PRÉFET DU VAL D'OISE

**RAPPORT DE L'INSPECTION DES INSTALLATIONS CLASSEES**

**Objet :** Demande d'autorisation d'exploiter en date du 27 novembre 2015 de la société PROLOGIS FRANCE LXXXIII.  
Construction d'un entrepôt logistique sur le territoire de la commune de MARLY-LA-VILLE.  
Rapport de présentation devant le conseil départemental de l'environnement et des risques sanitaires et technologiques (CODERST).

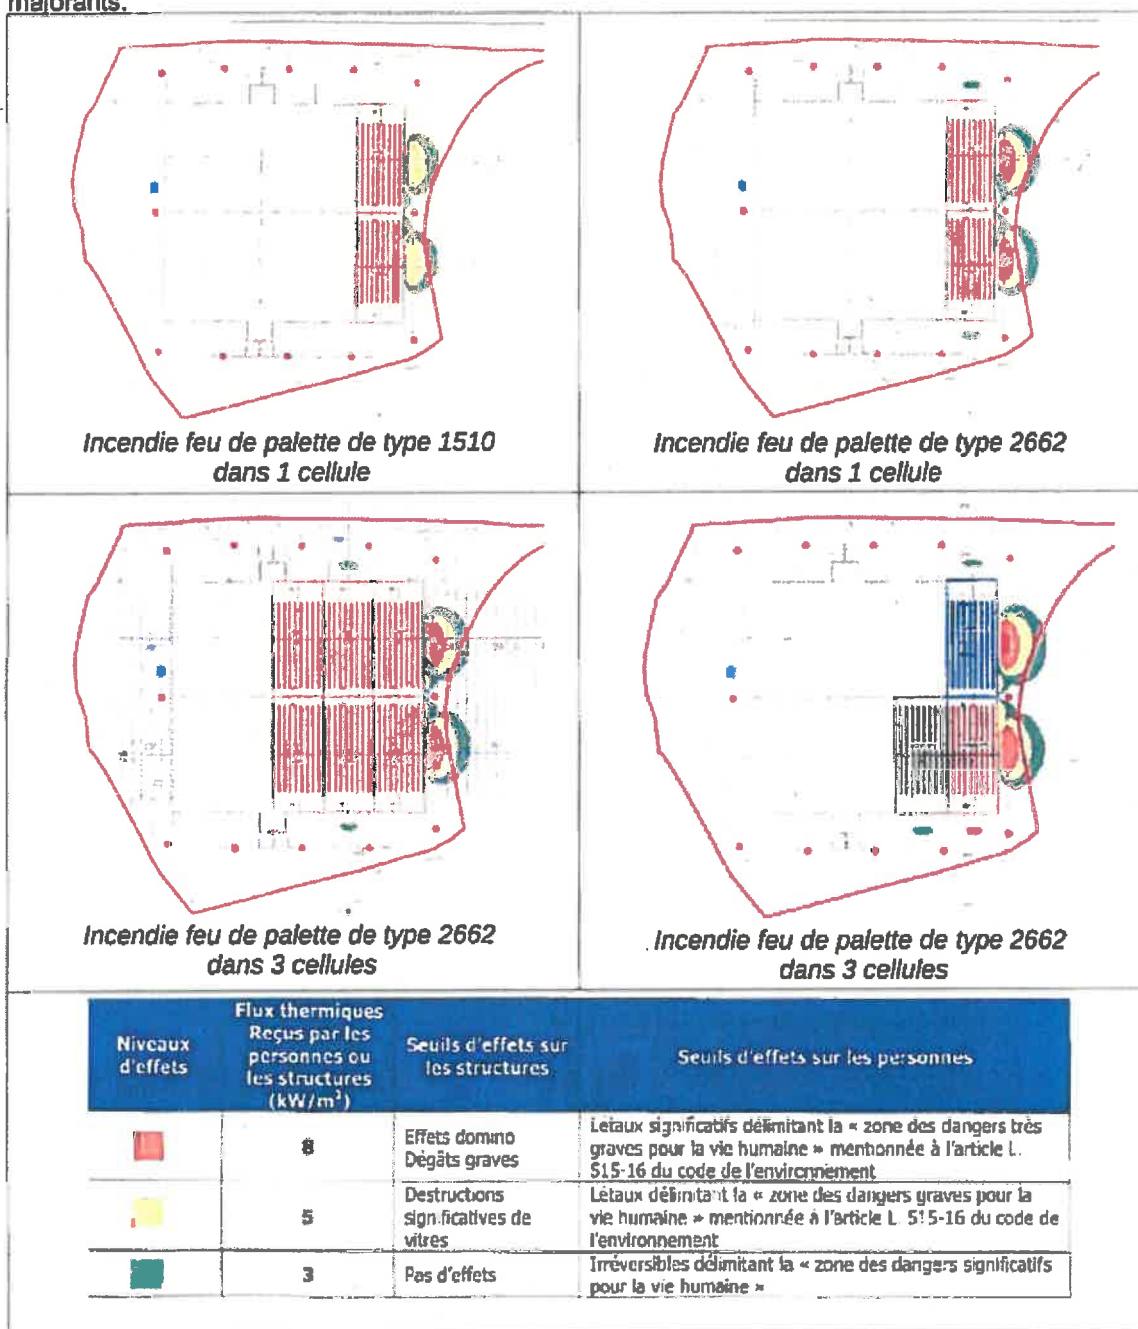
- sans prise en compte d'écrans thermiques, les scénarios d'incendie des cellules de la partie « est » conduisent à un dépassement des flux thermiques de 3 kW/m<sup>2</sup> et de 5 kW/m<sup>2</sup> correspondant respectivement aux effets irréversibles et aux premiers effets létaux ainsi qu'à un dépassement des flux thermiques de 8 kW/m<sup>2</sup> correspondant aux effets létaux significatifs et au seuil des effets dominos dans le cas des scénarios de propagation d'incendie à 3 cellules.

Pour les scénarios d'incendie au sein des cellules de la partie « ouest », seuls ceux correspondant à la propagation d'un incendie au sein des 2 cellules de liquides inflammables et d'une cellule de combustibles solides dans lesquels sont entreposés des produits relevant de la rubrique 1510 ou 2662 génèrent des effets thermiques de 3 kW/m<sup>2</sup> au-delà des limites du site sur une distance d'environ 20 m au maximum.

- en tenant compte des écrans thermiques, plusieurs scénarios conduisent à un dépassement des flux thermiques au-delà des limites du site à l'est. Ces dépassements concernent les flux thermiques de 5 kW/m<sup>2</sup> et de 3 kW /m<sup>2</sup>.

L'intérêt de cette comparaison, est de démontrer la nécessité de mettre en place des écrans thermiques en façades « est » et « ouest » du bâtiment projeté afin de limiter la dispersion des flux thermiques à l'extérieur des limites de propriété.

Toutefois, malgré la prise en compte d'écrans thermiques au niveau des pignons est et ouest du bâtiment, tous les scénarios d'incendie des cellules situées en partie « est » du bâtiment conduisent à un dépassement des flux thermiques de 3 kW/m<sup>2</sup> à l'extérieur du site. Parmi ces scénarios, seuls les scénarios d'incendie étudiés en prenant en compte un stockage de matières plastiques relevant de la rubrique 2662 au sein de la cellule 10 sont susceptibles également de générer un dépassement des flux thermiques de 5 kW/m<sup>2</sup> au-delà des limites de propriété constituant alors les scénarios majorants.

### Cartographie du scénario : Incendie de produit relevant de la rubrique 2662 dans les cellules C5 et C10

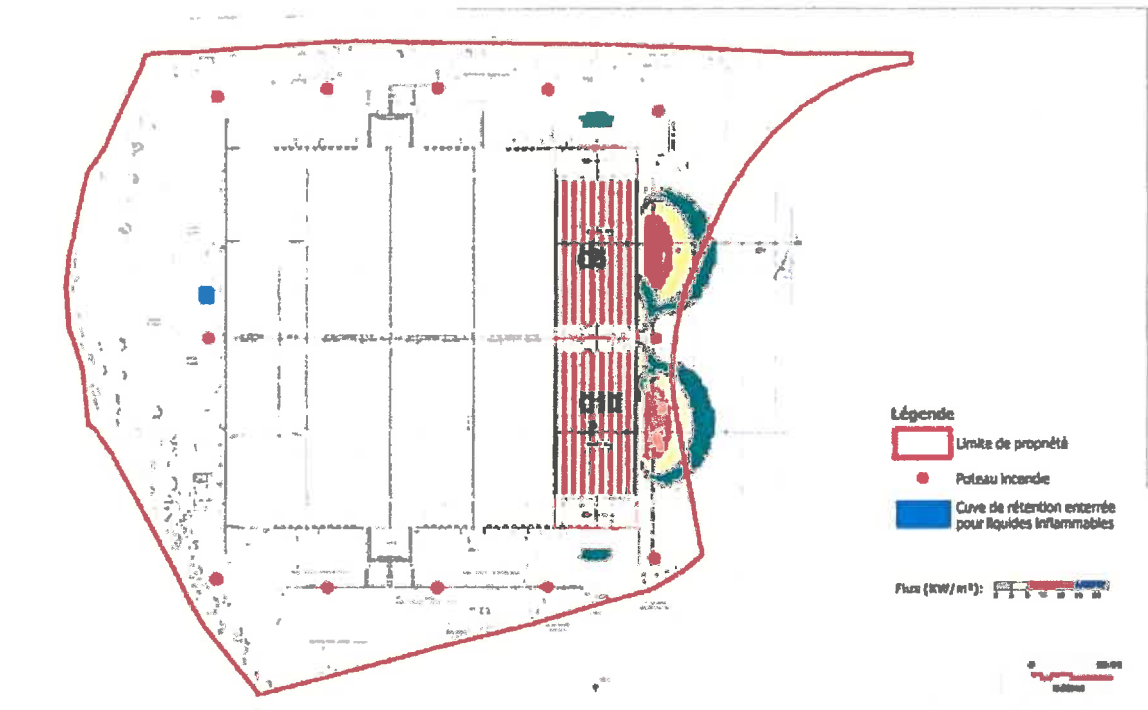
Les modélisations d'incendie avec FLUMILOG des deux cellules à l'est de l'établissement ont conclu à des effets thermiques dépassant les limites de l'établissement :

- cellule 10 : l'inflammation dans cette cellule de produits plastiques relevant de la rubrique 2662 conduit à des effets létaux dépassant de 9 m des limites de l'établissement,
- cellule 5 : l'inflammation dans cette cellule de produits plastiques relevant de la rubrique 2662 conduit à des effets irréversibles dépassant de 11 m des limites de l'établissement,

Les scénarios retenus sont ceux concernant l'inflammation d'une seule cellule (cellule 10 ou cellule 5). Les scénarios présentant l'inflammation de plusieurs cellules sont écartés en raison de leur probabilité d'apparition plus faible avec des flux thermiques équivalents.

L'inspection des Installations classées préconise donc de faire figurer ces aléas dans un porter à connaissance « risque technologiques ».
